日本電気協会 原子炉圧力容器に対する供用期間中の破壊靱性の確認方法
(JEAC4206-2016) 及びフェライト鋼の破壊靱性参照温度 T_0 決定のための
試験方法 (JEAC 4216-2015) に関する技術評価書の策定について

原子力規制庁

日本電気協会 原子炉压力容器に対する供用期間中の破壊靱性の確認方法（JEAC4206-2016）及びフェライト鋼の破壊靱性参照温度 T_0 決定のための試験方法（JEAC 4216-2015）に関する技術評価書

原子炉压力容器に対する供用期間中の破壊靱性の確認方法等の
技術評価に関する検討チーム

図 4.1.9-1 軸方向継手と周方向継手の溶接残留応力の比較(運転条件負荷後、室温)¹⁶

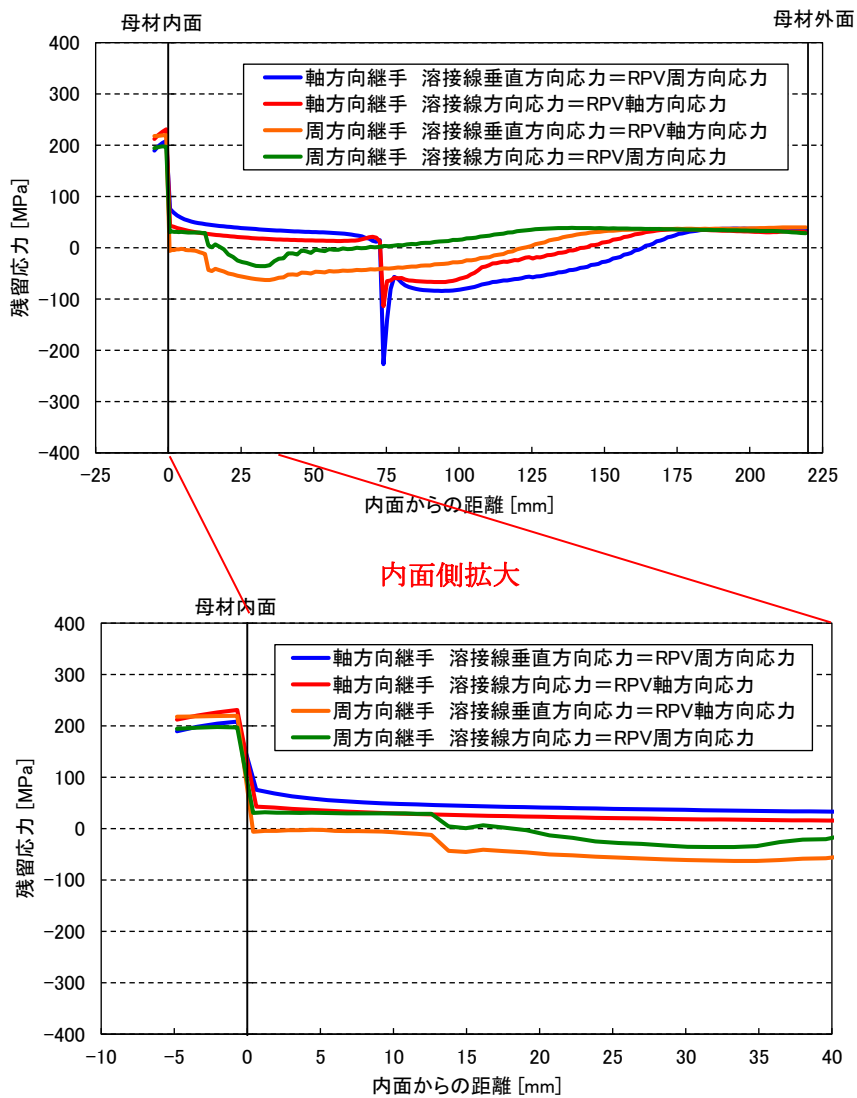
- ② 詳細評価における欠陥の方向を、破壊靱性の確認試験方法 2007 で軸方向としていたものを破壊靱性の確認方法 2016 で母材に対して軸方向、溶接金属に対して溶接線方向と変更したことについて、日本電気協会は、米国で実施された運転供用前にキャンセルされた 2 プラント (PVRUF 及び Shoreham) の原子炉圧力容器に対する破壊・非破壊検査による調査の結果、表面欠陥は認められず、欠陥の主要因は溶接開先面近傍の融合不良で溶接線方向に平行な欠陥であることから、米国の確率論的破壊力学解析コードでは、溶接線方向に平行な欠陥のみを対象としており、これを考慮して欠陥の方向を溶接線方向に変更したとしている。

また、内面近傍では周方向の残留応力が高めであるものの、板厚内部ではいずれの応力が高いとはいえないため、最大仮想欠陥からの脆性破壊発生後、板厚内の亀裂の伝播や停止まで評価する詳細評価においては、いずれの方向の欠陥が保守的とはいえないとしている (図 4.1.9-1 参照)。

溶接残留応力の計算結果によれば、内面近傍では周方向の残留応力が高めであるものの、板厚内部ではいずれの応力が高いとはいえないことから、詳細評価における最大仮想欠陥の方向については、溶接残留応力の計算により設定する等の検討が望まれる。

図 4. 1. 11-1 国内 PWR プラントの 32EFPY 時点の破壊靱性遷移曲線の遷移温度 T_{70} の比較⁴³

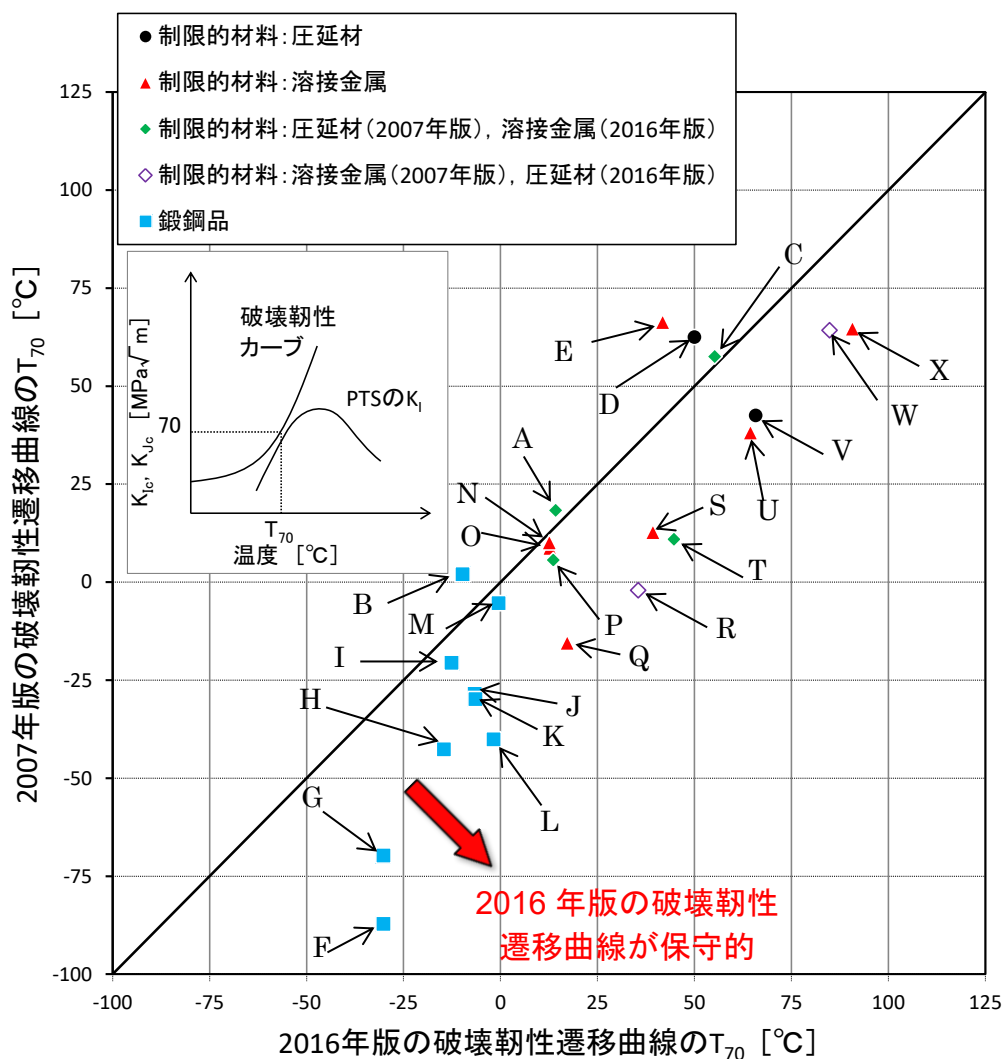
日本電気協会は、 T_0 式の信頼下限を 5%としている事に関し、 K_{Jc} 式から T_0 式への変更に伴う実プラントでの値の変化を比較するために、破壊靱性遷移曲線のうち、PTS 状態遷移曲線 K_I に接する付近の $K_{Jc} = 70 \text{ MPa}\sqrt{\text{m}}$ での遷移温度 T_{70} を比較した。その結果、大部分のプラントで T_{r30} 式による T_{70} の方が高い値となっており、保守的であることを確認しているとしている (図 4.1.11-1 参照)。

しかしながら、図 4.1.11-1 は、5 プラントについては非保守的な評価となっており、非保守的になるものは、圧延材、溶接金属及び鍛鋼品それぞれに存在しており、材質によらないといえる。また、保守的であるとしているデータについても、 K_{Jc} 式から得られる T_{70} に数十度の開きがあるものがある。

これに関し、日本電気協会は、 K_{Ic} 式に基づく評価では、下限包絡の対象となる破壊靱性データの点数やそのばらつき程度に依存して必ずしも遷移温度域の破壊靱性の傾向を表せていない場合があるのに対して、 Tr_{30} 式⁴⁴に基づく評価では、評価時期の破壊靱性データの点数やばらつき程度に依存せず、一定の保守性を有して設定できているとしている（表 4. 1. 11-1 参照）。

図 4.1.11-3 破壊靱性データのワイブル分布の形状母数⁵⁰

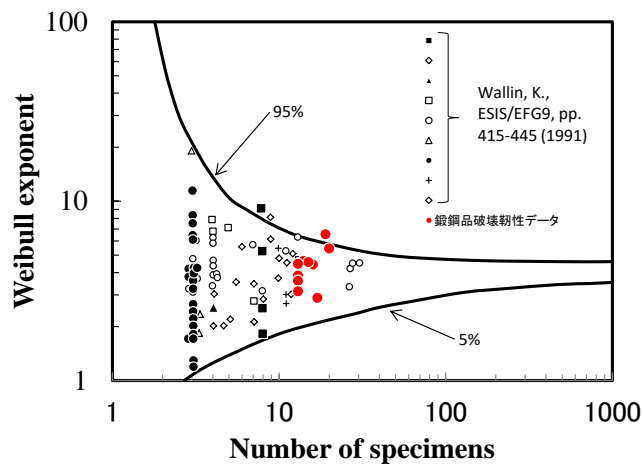
また、 T_0 式は、マスターカーブ法を元にしており、マスターカーブ法の形状母数が 4 であることから、照射脆化した場合も形状母数は 4 としている。これについて、日本電気協会は、破壊靱性データのワイブルプロットの傾き（ワイブル分布の形状母数）と破壊靱性データ数の関係に、国内照射材の鍛鋼品のプロットを記載し、鍛鋼品の破壊靱性データについても、概ね参考文献⁴⁹のばらつきの範囲内（5～95%）に入っているとしている（図 4. 1. 11-3 参照）。

このように、鍛鋼品については、 K_{IC} 式に対する T_0 式の保守性、照射脆化した材料に対する適用性等の詳細な検討が行われているが、圧延材及び溶接金属については、データ数が少ないとして、同様の検討は行われていない。

図 4. 1. 11-4 $T-T_0$ のマスターカーブ法及び置き換えた正規分布の確率密度分布 ($K_{Jc}=100\text{MPa}\sqrt{\text{m}}$ 、中央値=-0.22°C、 $\mu=2.56^\circ\text{C}$ 、 $\sigma=18.91^\circ\text{C}$)

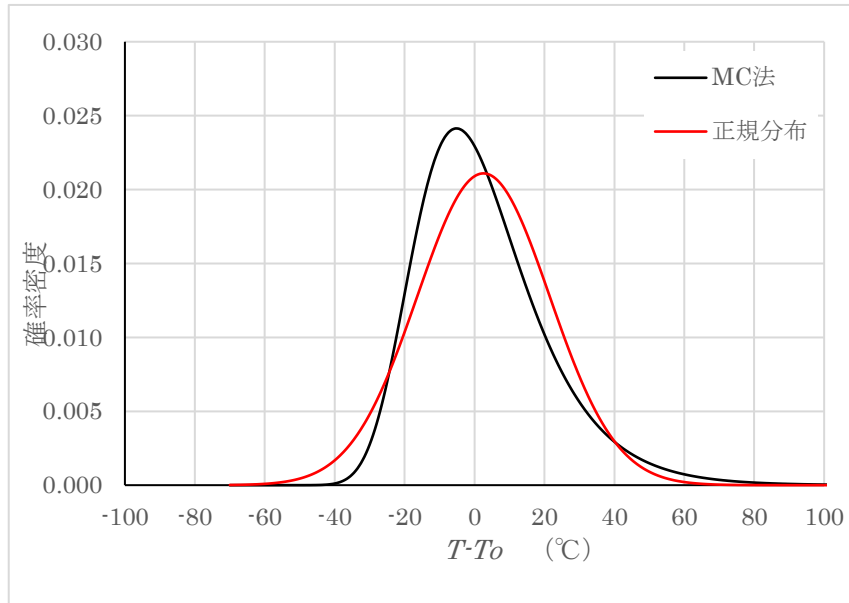
これに関し、 $K_{Jc}=100\text{MPa}\sqrt{\text{m}}$ とした場合のマスターカーブ法とその平均値及び分散を同じとした正規分布の確率密度の比較を図 4. 1. 11-4 に示す。

正規分布とした場合、 2σ に相当する $T-T_0 > \text{約 } 40^\circ\text{C}$ の裾の範囲でマスターカーブ法に比べて確率密度が下回っており、累積確率(当該部の面積に相当)は正規分布よりもマスターカーブ法の方が大きい。マスターカーブ法の累積確率 0.05 と 0.50 との $T-T_0$ 温度差が正規分布の標準偏差の何倍に相当するか、 K_{Jc} 値を変化させて試算した結果を参考表-1 に示す。温度裕度は約 2σ と求められ、マスターカーブ法の累積確率 0.05 は正規分布の累積確率で 0.0315 (1.86σ) ~ 0.0365 (1.79σ) に相当している。監視試験方法では、 ΔRT_{NDT} 予測値のマーヅンは 2σ (累積確率 0.0228) としている。 ΔRT_{NDT} 予測値は脆性遷移曲線を右移動する時に使うものであり、ベースになる考え方が異なっているといえる。正規分布の 2σ と同程度のマーヅンを確保するには、マスターカーブ法の累積確率を 0.05 より小さな値とする必要がある。

ただし、図 4.1.11-4 に示すように、 $T-T_0$ についてのマスターカーブ法の確率密度分布は正側の裾の厚みが正規分布のものよりも大きい特徴があるので、正規分布の片側 5%信頼下限である 1.65σ を適用することの妥当性については検討が望まれる。

図 4.1.11-5 脆化予測による予測誤差を考慮したマージン (M_k)⁶⁴

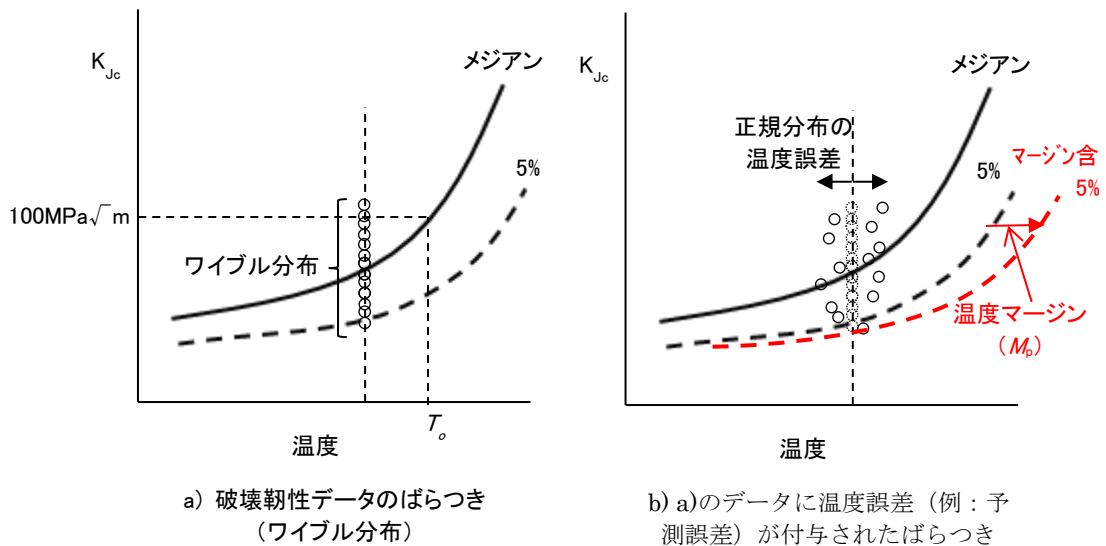
「RF-4222 破壊靱性遷移曲線の設定」の T_0 に基づく破壊靱性遷移曲線の設定において考慮するマージン M_k については、破壊靱性のばらつきを温度方向のばらつきに換算した時の標準偏差 σ_M 、 T_0 決定にあたっての誤差の標準偏差 σ_{T_0} 及び JEAC4201 附属書 B の国内脆化予測法の予測誤差の標準偏差 σ の二乗和平方根の値から σ_M を除き、その値に正規分布での片側 45%信頼幅の係数 1.65 を乗じた値としている。 σ_{T_0} は「4.1.12 健全性評価の許容基準」の(1)式に示す関連温度 RT_{T_0} 算出においては係数 2 を乗じており係数 1.65 は整合していない。(c)で述べたように温度軸についてマスターカーブ法の信頼下限 5%と置き換えた正規分布での片側 45%信頼幅は同じではないので、係数 1.65 の採用については更なる妥当性の説明が必要である。また、 σ_M の値は、 T_{r30} 式の M_p の算出において用いた 24°C であるが、図 4.1.11-9 に示す 40.2°C を正規分布の 5%信頼下限 1.65 で除したものであり、係数 1.65 を含めて今後の検討が望まれる。

M_k の算出式 ($M_k = 1.65 \times \{(\sigma_M^2 + \sigma_{T_0}^2 + \sigma^2)^{1/2} - \sigma_M\}$ …(12)式) は σ_M を含む二乗和平方根の値から σ_M を引いており、 $\sigma_{T_0}^2 + \sigma^2 < 3\sigma_M^2$ の範囲では { } 内の値が σ_M よりも小さくなる。数値を代入すると、 $\sigma_{T_0} > 40.5^\circ\text{C}$ の場合にのみ σ_M より大きなマージン M_k となるので誤差の算出方法としては妥当とはいえず、 σ_{T_0} の値によっては算出式を変えるなど、今後の検討が望まれる。

図 4.1.11-9 マスターカーブの $K_{Jc(\text{med})}$ と $K_{Jc(0.05)}$ の温度差⁷²

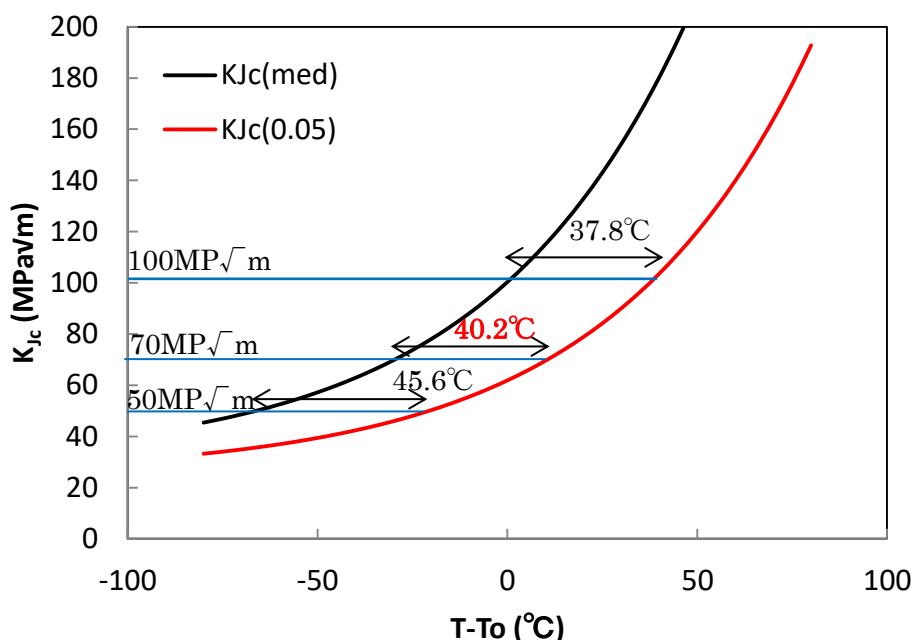
$K_{Jc}=70\text{MPa}\sqrt{\text{m}}$ における温度と T_{r30} における温度の関係性、 $K_{Jc}=70\text{MPa}\sqrt{\text{m}}$ での $K_{Jc(\text{med})}$ と 5%信頼下限の $K_{Jc(0.05)}$ の温度差でもって代表値とすることは説明されていないものの、 $K_{Jc}=100\text{MPa}\sqrt{\text{m}}$ の温度としても M_p の値にそれほど差は生じないことも確認できる。なお、マージン M_p の値は資料 2-1⁷³において 3°C と規定されているが、図 4.1.11-4 に示すマスターカーブ法の確率密度分布の中央値と正規分布に使用する

図 4.2.2-1 様々な寸法の未照射材の試験片で取得した破壊靱性データ⁹²

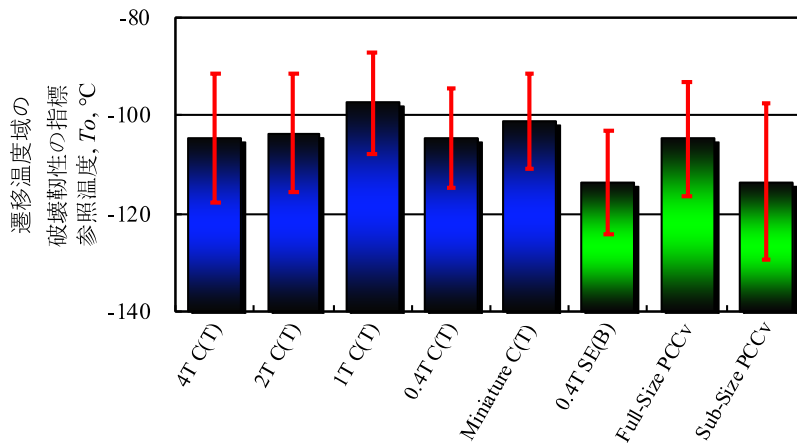
従来から標準的にマスターカーブ法が適用されてきた C(T) から得られる T_0 と Mini-C(T) から得られる T_0 は同等であるかという点について、日本電気協会は、様々な寸法の未照射材の試験片による破壊靱性データから、ほぼ同等の T_0 が得られているとしている（図 4.2.2-1 参照）。

ばらつきの小さい SFVQ1A 鋼のみでほぼ同等の T_0 とみなすことについては、図

図 4.2.2-3 単一温度法 (sg1) 及び複数試験温度法 (mlt) による T_0 の評価結果

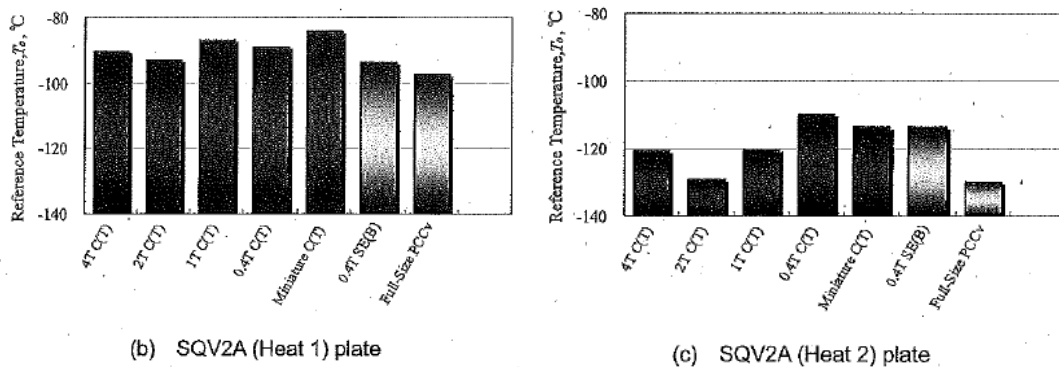
なお、図 4.2.2-1 は鍛鋼品 SFVQ1A 材のデータであり、引用文献⁹⁷によれば、SQV2A (Heat2) 材の 2T-C(T) と 0.4T-C(T) とでは、参照温度 T_0 に約 20°C の差がある (図 4.2.2-3 参照)。

図 4.2.2-4 単一温度法(sgl)及び複数試験温度法(mlt)による T_0 の評価結果

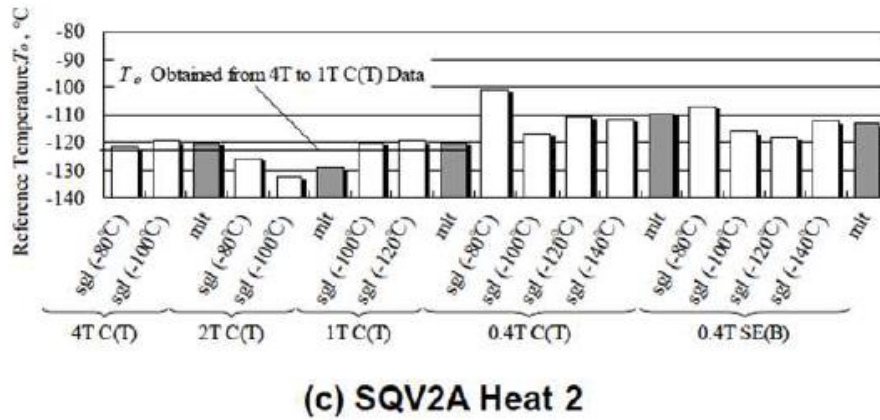
また、文献⁹⁸によれば、各試験片毎の様々な温度での単一試験温度法及び複数試験温度法による結果が示されており、SQV2A (Heat2) 材は 0.4T-C(T) の単一温度法の試験温度 -80°C での T_0 が、他に比較して高い (図 4.2.2-4)。

4.2.2-4 の 0.4T-C(T) に外れ値が観測された SQV2A 材の追加検証を含む更なる調査が必要と考えられる。

図 4.2.2-5 Mini-C(T)試験片を用いた破壊靱性評価ラウンドロビン試験結果¹⁰¹

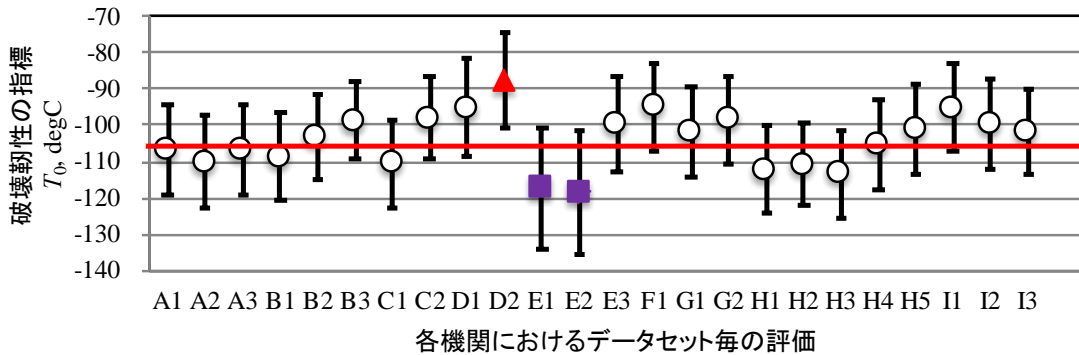
また、Mini-C(T)については、国際ラウンドロビン試験によってその適用性が実証されたとしている（図 4.2.2-5 及び表 4.2.2-2 参照）¹⁰⁰。

図 4.2.2-5 の試験は、試験片の加工を 1 つの機関が行い、これを各機関で評価したものである¹⁰³。したがって、試験を実施する者の技量によるばらつきや試験装置によるばらつきは含まれているが、試験体の加工を複数の機関が行った場合のばらつきは含んでいない。

図 4. 2. 3-2 クリップゲージ取付用切欠き部の詳細を記載した Mini-C(T) 試験片形状¹¹⁴

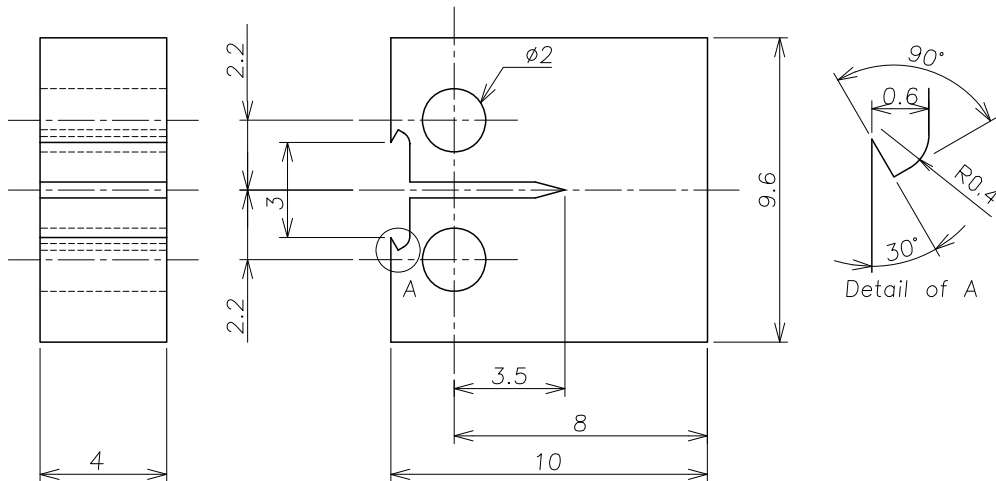
Mini-C(T) は、試験片前面での変位測定を行う必要があることから、変位測定を行う部分にクリップゲージ取付用切欠き部(以下「切欠き部」という。)を機械加工することが必要となる。しかしながら、「図 MCT-3100-3 Mini-C(T) 試験片の寸法及び形状」では、その部分の寸法が示されていない¹¹³。

日本電気協会は、加工の際に用いた切欠き部の詳細寸法(図 4. 2. 3-2 参照)において切欠き部の深さは 0.6 mm(寸法許容差不明)としたとしている。ピン穴と切欠き部の間の寸法は、 0.4 ± 0.22 mm にさらに切欠き部の寸法許容差分を減じた値になる。寸法許容差の上限を考慮すると、切欠き部はピン穴に接近しすぎており、変位の測定に支障を及ぼす可能性がある。

図 4.2.11-1 Mini-C(T)と 1T-C(T)の寸法の比 (直線上ノッチの場合)

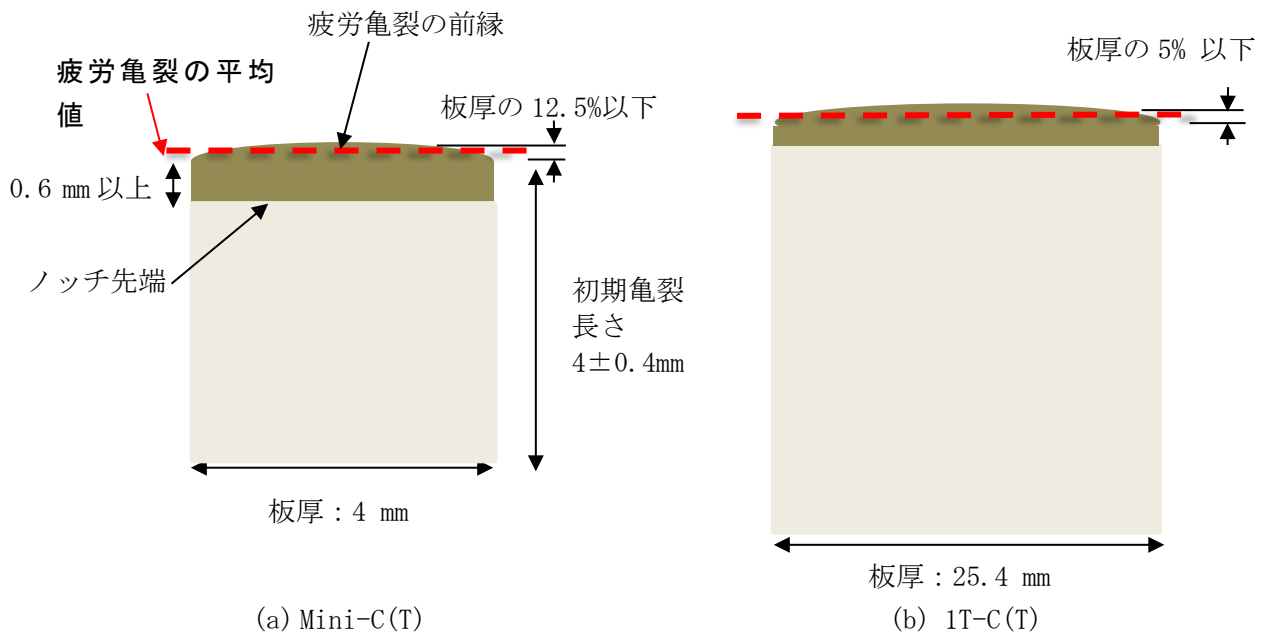
この判定基準(1)の場合、相対的に寸法の小さな試験片、特に Mini-C(T)の場合、 $B=4$ mm に対して B の 5%は 0.2 mm であることから亀裂長さの各測定値と平均値との差の許容値は 0.5 mm (12.5%)、1T-C(T)の場合は 1.27 mm (5%)である (図 4.2.11-1 参照)。

Mini-C(T)試験片の場合、初期亀裂長さ(約 4 mm)に対して最大 0.5 mm のばらつき(初期亀裂長さの 12.5%)が許容されている。一方、1T-C(T)の場合には、初期亀裂長さ(約 25 mm)に対して最大で 1.27 mm(初期亀裂長さの 5%)のばらつきとなる。したがって、予亀裂前縁の形状を考えると、Mini-C(T)と 1T-C(T)では、湾曲が異なると考えられる(図 4.2.11-1 参照)。「MCT-4400 K_{Jc} の計算方法」以下に規定する破壊開始点 J_c の弾性成分 J_e は応力拡大係数 K_e (規程の(7)式)より算出するが、同式は a_o/W

図 4. 2. 12-3 先端が鈍った亀裂前方の応力場における応力分布¹⁴⁵

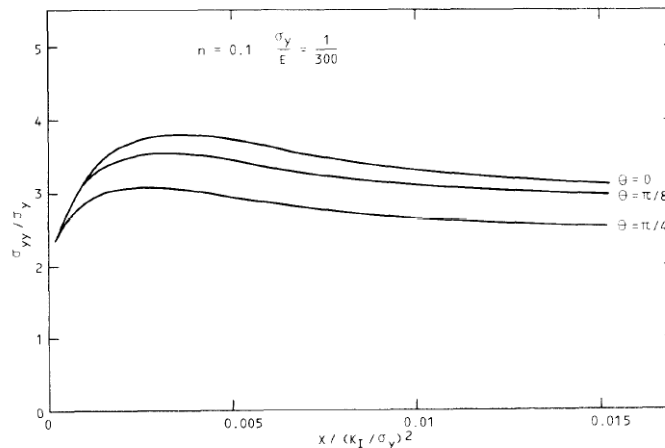
日本電気協会は、ワイブル分布の形状母数 b の値について、「最弱リンクモデルと HRR 特異場¹⁴⁴の理論により理論的に決定」¹⁴⁵としている。ASTM E1921 に出典として記載している文献¹⁴⁶では、破壊プロセスに影響する範囲が距離の 2 乗に比例すること及び図 4.2.12-3 に示す先端が鈍った亀裂前方の応力場における応力分布がほぼ一定であり距離と応力拡大係数 K_I の 2 乗が比例関係にあることから、 K_I の 4 乗に比例するとしている。同図では横軸の値が 0.002~0.003 辺りに最大値があり、その後徐々に低下しているので、厳密には一定でないが簡略化のために工学的判断を行ったものと推定される。

図 4.2.14-1 $K_{Jc(limit)}$ の値と暫定参照温度計算値の関係 (0.5T の場合)

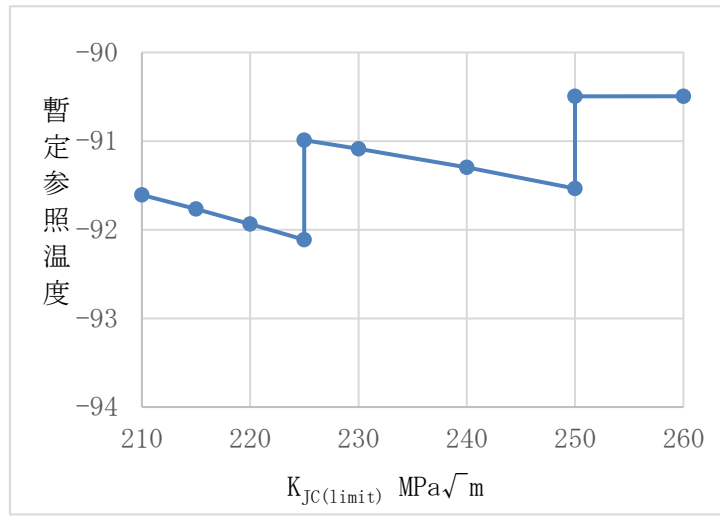
暫定参照温度 T_{oQ} の算出式の妥当性を確認するため、「附属書 E(参考) T_0 の算出例(無効な K_{Jc} データを含む場合)」の値を用いてシミュレーションをした。同附属書において、「表 E.2 データセット」に基づく暫定参照温度は -91.8°C としている。同表に示す $K_{Jc(\text{limit})}$ ($=217.4 \text{ MPa}\sqrt{\text{m}}$) の値と暫定参照温度の関係を図 4.2.14-1 に示す。 K_{Jc} 値がすべて有効データの範囲 ($K_{Jc(\text{limit})} > 250 \text{ MPa}\sqrt{\text{m}}$) にある場合、暫定参照温度 T_{oQ} は一定であるが、無効なデータが 1 個でも増えると ($K_{Jc} = 225, 250 \text{ MPa}\sqrt{\text{m}}$) それぞれ約 1°C 低下し、 $K_{Jc(\text{limit})}$ 値の低下に対して T_{oQ} は徐々に上昇している。データ数が多いと温度変化が小さくなりこの現象が解消される傾向にあるが、原子炉压力容器の供用期間中の

破壊靱性の確認に使用する試料は数が限られる。暫定参照温度については、今後対応の
要否も含めて検討することが望まれる。
